BOLETÍN DE ACLARACIONES NRO. 6

Programa: Interconexión Eléctrica Ecuador – Perú en 500 Kilovoltios, tramo ecuatoriano

Código del Proceso: RG-L1140-P00006 – LPI Nro. BID7-TRANS-001-2025

ACTA DE RESPUESTAS A LAS PREGUNTAS Y/O ACLARACIONES

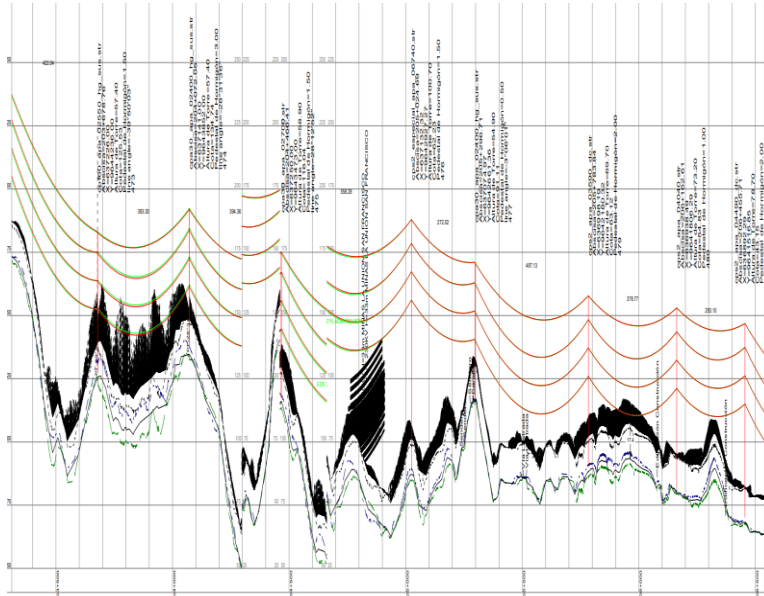
En referencia al plano y al perfil de la torre para LT Chorrillos Pasaje 500 kV y LT PASAJE FRONTERA 500 KV (IEP-LT-E-EM2-CHOR-PASJ-E PLANO DE PLANTA – PERFIL y IEP-LT-E-EM2-PASJ-FRONT-E PLANO DE PLANTA - PERFIL), Se entiende que, en determinados lugares, puede ser necesario cortar los perfiles laterales in situ por debajo de los conductores para conseguir la distancia al suelo requerida.

No obstante, la cantidad unitaria para dichas actividades de corte y relleno no se ha incluido en la lista de precios.

A continuación se incluye una imagen de muestra de IEP-LT-E-EM2-CHOR-PASJ-E PLANO DE PLANTA - PERFIL correspondiente al corte requerido en la ubicación 473-480.

El diseño proporcionado por la Contratante garantiza, que la distancia mínima del conductor al suelo sea mayor o igual a la mínima establecida, 14m para la L/T Chorrillos Pasaje y 14.7m para la L/T Pasaje Frontera. Por lo que su entendimiento al señalar "(...) Se entiende que, en determinados lugares, puede ser necesario cortar los perfiles laterales in situ por debajo de los conductores para conseguir la distancia al suelo requerida.(...)" no es el adecuado, ya que los planos planta perfil, visualizan obstáculos (perfiles laterales, vegetación, etc) en una franja de 30 m a cada lado del eje. En tal sentido las Preguntas 1) y 2) no son aplicables.
